INFORME DE CONTROL ESPECÍFICO
N° 055-2024-2-0447-SCE

**“VALORIZACIÓN Y PAGO DE PARTIDAS NO EJECUTADAS,
PARTIDAS EJECUTADAS QUE INCUMPLEN LAS
ESPECIFICACIONES TÉCNICAS E INAPLICACIÓN DE
PENALIDADES DE LA OBRA: RENOVACIÓN DE PUENTE; EN EL
(LA) PUENTE PALLCA PA-500 DISTRITO DE PAUCAR, PROVINCIA
DANIEL ALCIDES CARRIÓN, DEPARTAMENTO DE PASCO”**

**12 DE NOVIEMBRE DE 2024
PASCO – PERÚ**

Fotografías n.ºs 1 al 14
Fotografías de la partida 01.02.06 Encausamiento y descolmatación de río con
maquinaria de 10 de noviembre de 2023

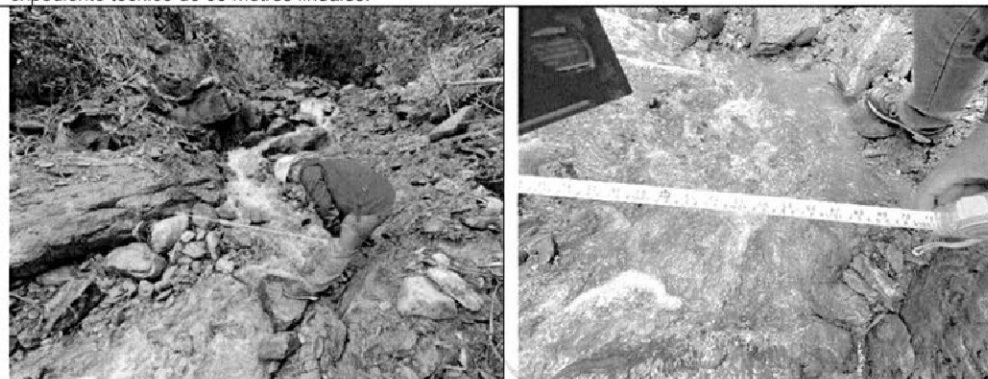
Fotografías n.ºs 1 y 2: En la progresiva 0+042 río arriba medido desde el puente, se observa que los trabajos de encausamiento y descolmatación, no habrían sido ejecutados según el expediente técnico, puesto que presenta interrupciones tales como rocas y materia orgánica, asimismo, se visualizó que la descolmatación no forma una sección de canalización de escurrimiento continuo y no consigue la longitud de descolmatación establecido en el expediente técnico de 65 metros lineales.

Fotografías n.ºs 3 y 4: encausamiento y descolmatación, no habrían sido ejecutados según el expediente técnico, puesto que presenta interrupciones de rocas, asimismo, se visualizó que la descolmatación no forma una sección de canalización de escurrimiento continuo y no consigue la longitud de descolmatación 65 metros lineales, ni la medida de ancho de río de 3.20 m establecidos en el expediente técnico, ancho de río evidenciado (1.80 m).

Fotografías n.ºs 5 y 6 En la progresiva 0+035 río arriba medido desde el puente, se observa que los trabajos de encausamiento y descolmatación, no habrían sido ejecutados según el expediente técnico, puesto que se visualiza que la descolmatación no consigue la medida de altura de la sección de canalización de 2.50 m establecido en el expediente técnico, altura de sección de canalización evidenciado (1.20 m).

Fotografías n.ºs 23 al 26
fotografías de la partida 01.02.06 Encausamiento y descolmatación de río con
maquinaria de 14 de agosto de 2024

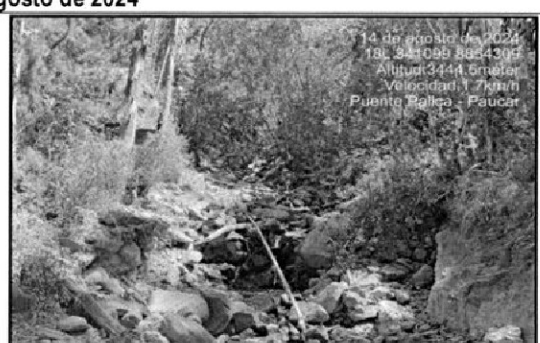
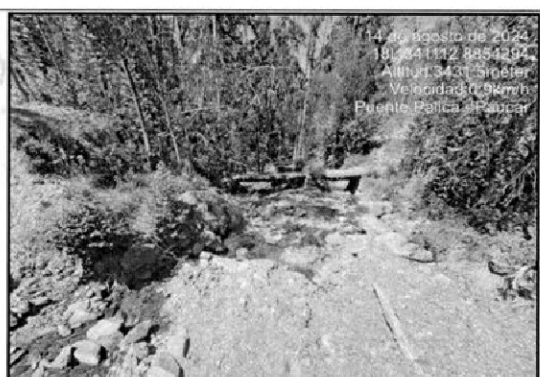
Fotografía n.º 23: En la siguiente imagen se puede visualizar el cause río arriba del puente progresiva 00+015 metros, en el que se encuentra con presencia de sedimentos y agregados grueso (piedra grande) y materia orgánica (troncos)

Fotografía n.º 24: En la siguiente imagen se puede visualizar el cause río arriba del puente progresiva 00+020 metros, en el que se encuentra con presencia de sedimentos y agregados grueso (piedra grande) y materia orgánica (troncos)

Fotografía n.º 25: En la siguiente imagen se puede visualizar el cause río abajo del puente progresiva 00+005 metros, en el que se encuentra con presencia de sedimentos y agregados grueso (piedra grande).

Fotografía n.º 26: En la siguiente imagen se puede visualizar el cause río abajo del puente progresiva 00+005 metros, en el que se encuentra con presencia de sedimentos y agregados grueso (piedra grande).

Imagen n.ºs 8 y 9
Informe de "Monitoreo de Calidad Ambiental" – valorización n.º 4 – diciembre de 2023

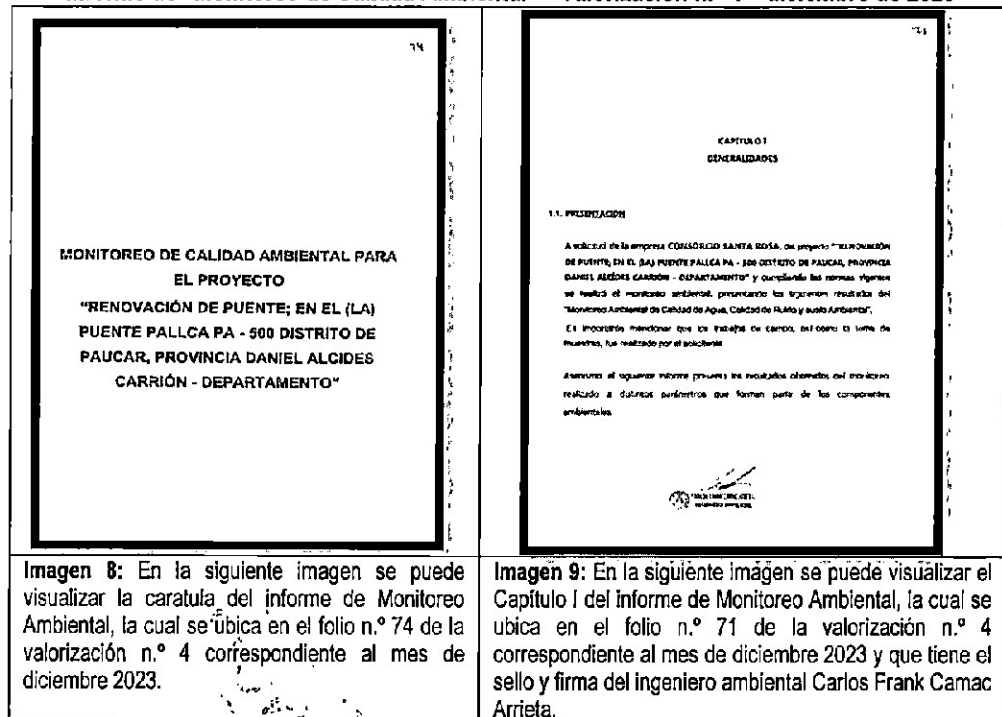
Imagen 8: En la siguiente imagen se puede visualizar la caratula del informe de Monitoreo Ambiental, la cual se ubica en el folio n.º 74 de la valorización n.º 4 correspondiente al mes de diciembre 2023.

Imagen 9: En la siguiente imagen se puede visualizar el Capítulo I del informe de Monitoreo Ambiental, la cual se ubica en el folio n.º 71 de la valorización n.º 4 correspondiente al mes de diciembre 2023 y que tiene el sello y firma del ingeniero ambiental Carlos Frank Camac Arrieta.

Imagen n.º 10
Informe de "Monitoreo de Calidad Ambiental" - valorización n.º 4 - diciembre de 2023

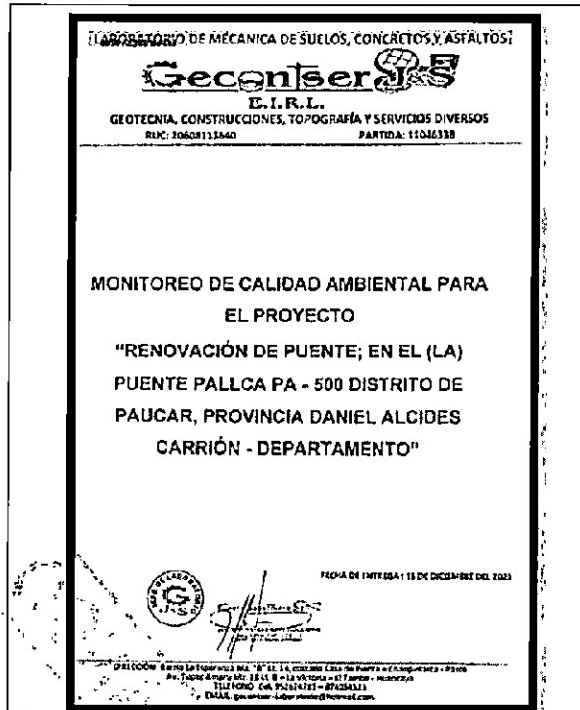
Imagen 10: En la siguiente imagen se visualiza la caratula del informe de Monitoreo Ambiental del proyecto, elaborado por la empresa Geontser J&S, presentado mediante el Informe n.º 328-2024-MPDAC/GDUR-SGOP de 30 de abril de 2024.

Fotografías de la partida 01.02.06 Encausamiento y descolmatación de río con maquinaria

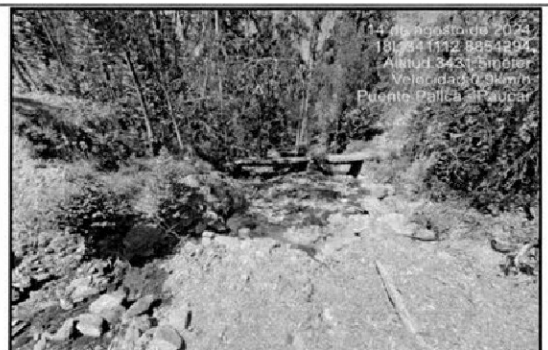
Fotografía n.º 27: En la siguiente imagen se puede visualizar el cause río arriba del puente progresiva 00+015 metros, en el que se encuentra con presencia de sedimentos y agregados grueso (piedra grande) y materia orgánica (troncos)

Fotografía n.º 28: En la siguiente imagen se puede visualizar el cause río arriba del puente progresiva 00+020 metros, en el que se encuentra con presencia de sedimentos y agregados grueso (piedra grande) y materia orgánica (troncos)

Fotografía n.º 29: En la siguiente imagen se puede visualizar el cause río abajo del puente progresiva 00+005 metros, en el que se encuentra con presencia de sedimentos y agregados grueso (piedra grande).
